【令和 5 年 11 月 14 日の設工認その 9 に係る審査会合コメント】

【コメント No. 20】

図1-1 金属溶融設備の申請範囲

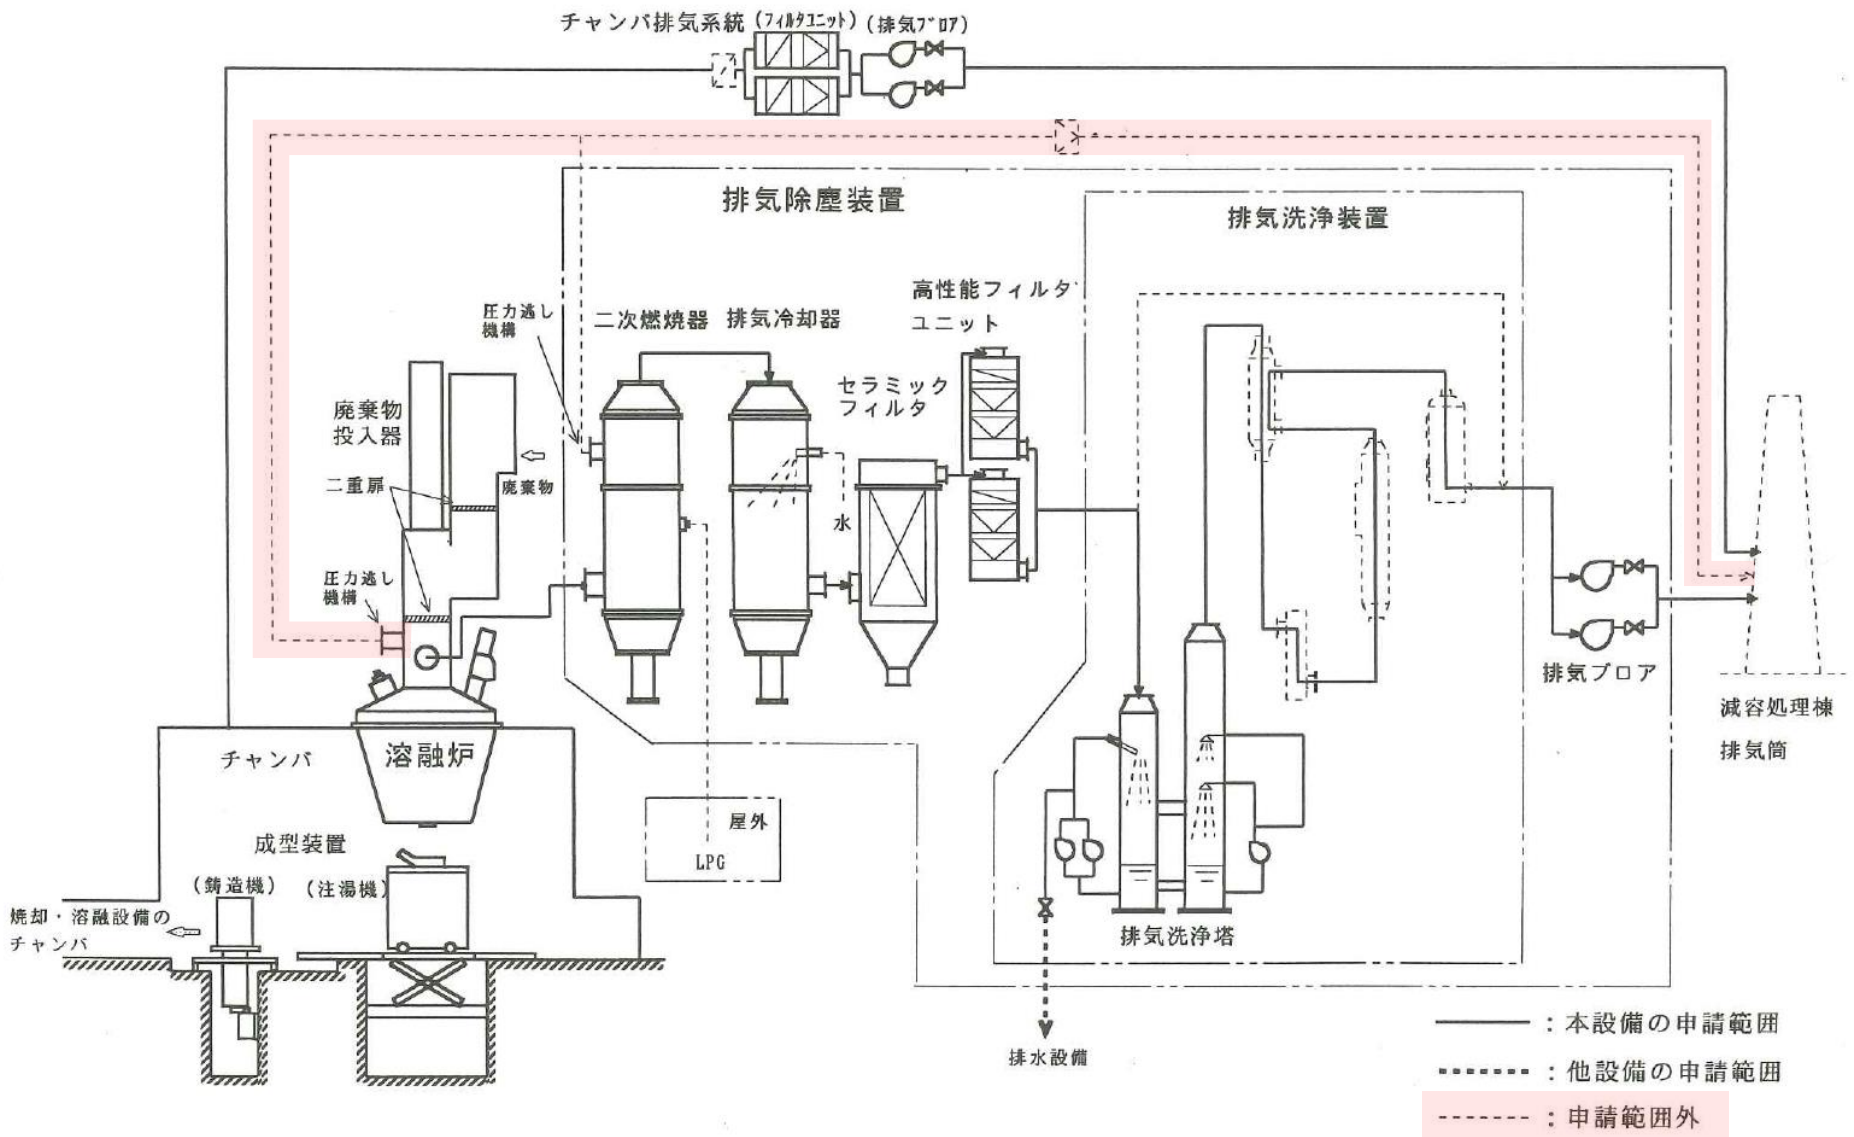
圧力逃し機構について H21 年 3 月申請の許可書（共通編）の添付書類八では、金属溶融設備及び焼却・溶融設備の安全対策として「溶融炉内の圧力が異常に上昇した場合は、圧力逃し機構が作動し、・・・監視しながら排出する。」と記載しており、自主的な位置づけの設備とはいえないのではないか。減容処理棟竣工時（H14）の許可書を確認すること。

溶融炉又は焼却炉に設ける圧力逃し機構については、設置当時の許可申請書上、安全対策として記載しているものの、設備の設計上、炉内で異常に圧力が上昇した場合、先ず、上述のインターロックが作動し、加熱が停止することで、事象は沈静化（処理が停止し、放射性物質の放出も止まる）に向かうことに加え、旧技術基準規則第七条（材料、構造等）第 2 項には、原子炉施設の安全を確保する上で重要な機器に逃がし弁等を設ける旨の要求があるが、安全を確保する上で重要な機器に対する要求は、主に原子炉に対するものであると判断し、施設竣工時の設工認申請においては、申請範囲外として識別して申請（別紙参照）し、認可を取得している。

図 敷地境界外の評価点（放射性廃棄物処理場）

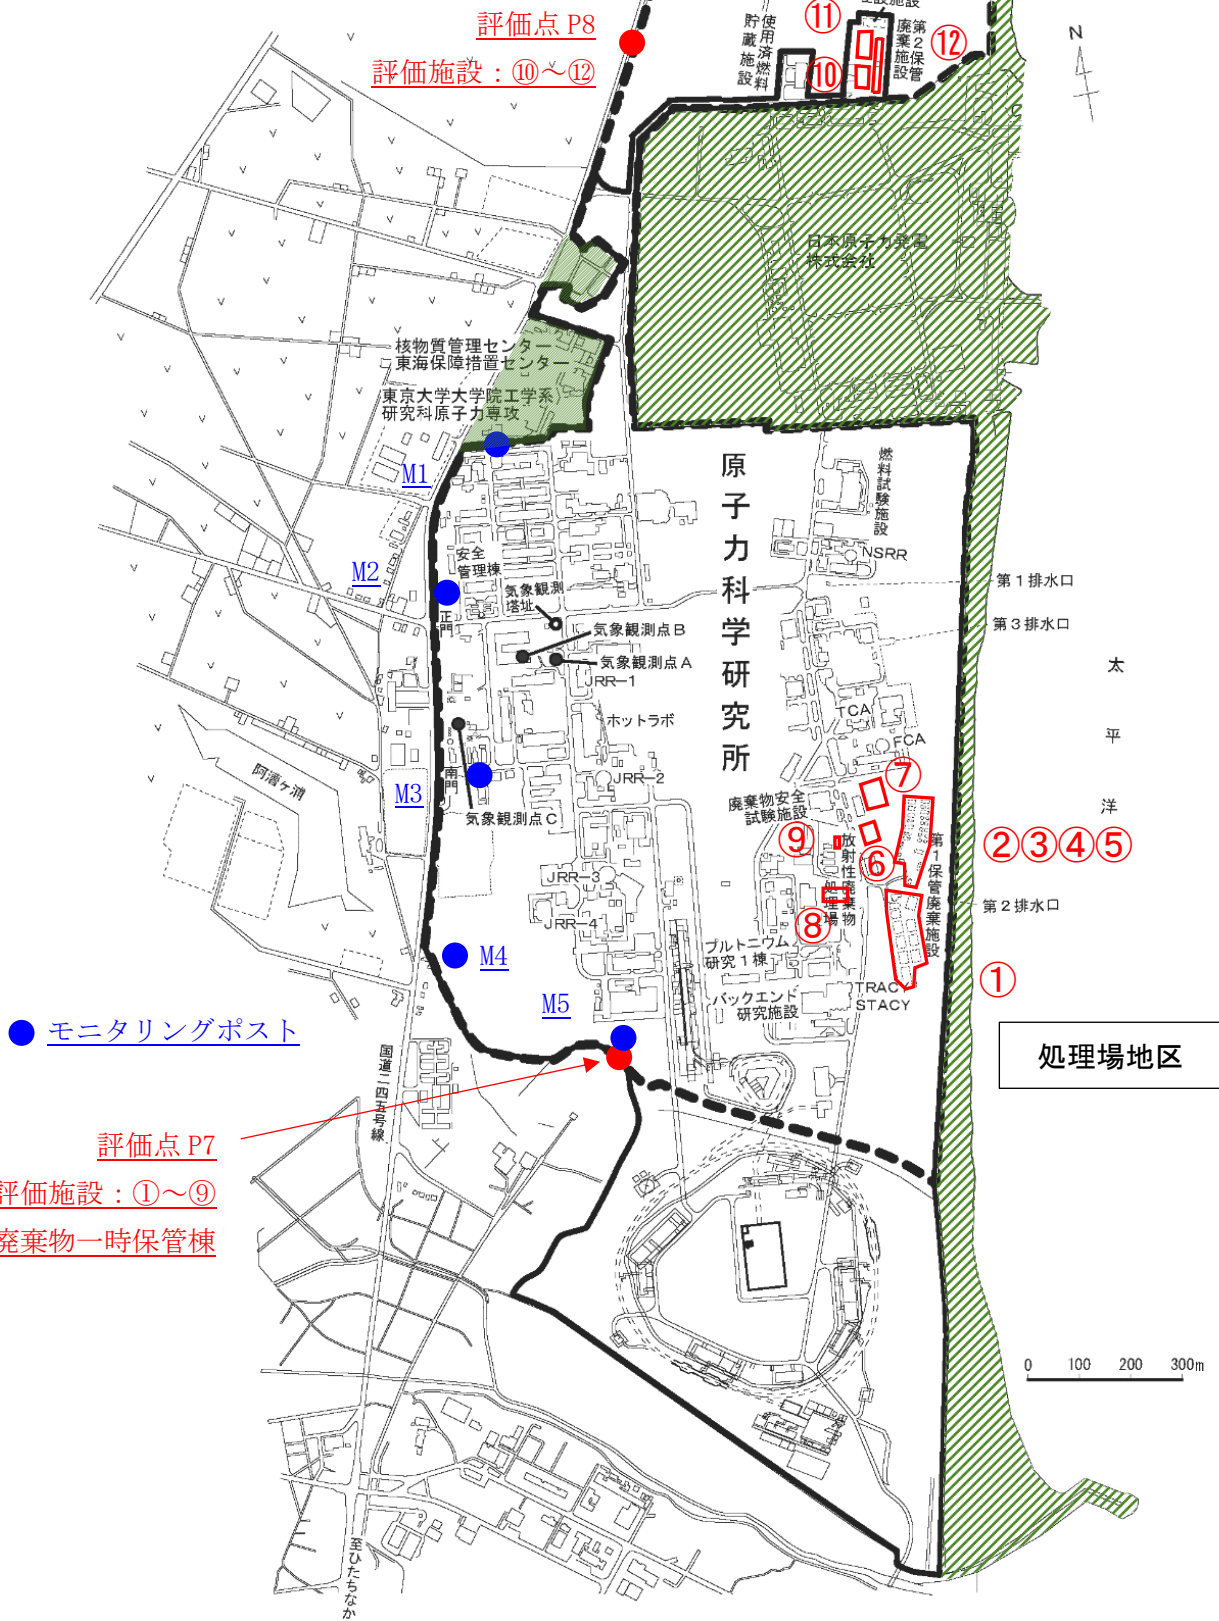
固体廃棄物一時保管棟の被ばく評価について、評価点とモニタリングポストの位置を示し、モニタリングポストでどういう値が観測された場合に、放射性廃棄物処理場で異常が発生した可能性があるかと判断するのか具体を説明すること。また、評価地点を選定した際に、人への影響を考慮し、人の居住のない範囲は対象外としているとのことだが、その対象外とした範囲について説明すること。

原科研の敷地境界において、人の居住の可能性のある範囲と太平洋側の被ばくを考慮する必要がない範囲の境界点について考え方を説明すること。

放射性廃棄物処理場のうち、固体廃棄物一時保管棟を含む処理場地区からの直接ガンマ線及びスカイシャインガンマ線については、図に示す評価点 P7 で、北地区からの直接ガンマ線及びスカイシャインガンマ線については、同図の評価点 P8 で評価を行っている。

これらの評価点は、一般公衆への影響を考慮し、現状で人の居住の可能性がない以下の範囲（図の緑斜線の範囲）を除いた敷地境界外の地点から選定している。

また、これらの評価点は、保守的な結果となるよう、各施設から直近の人の居住の可能性のある地点を選定していることから、モニタリングポストの設置状況を考慮して選定していない。

処理場地区で異常があった場合は、図の M5、北地区で異常があった場合は、図の M1 のモニタリングポストで数値の異常を観測することが可能である。モニタリングポストで異常と判断する数値については、「原子力科学研究所事故対策規則」において、下表のとおり二段階で定めている。
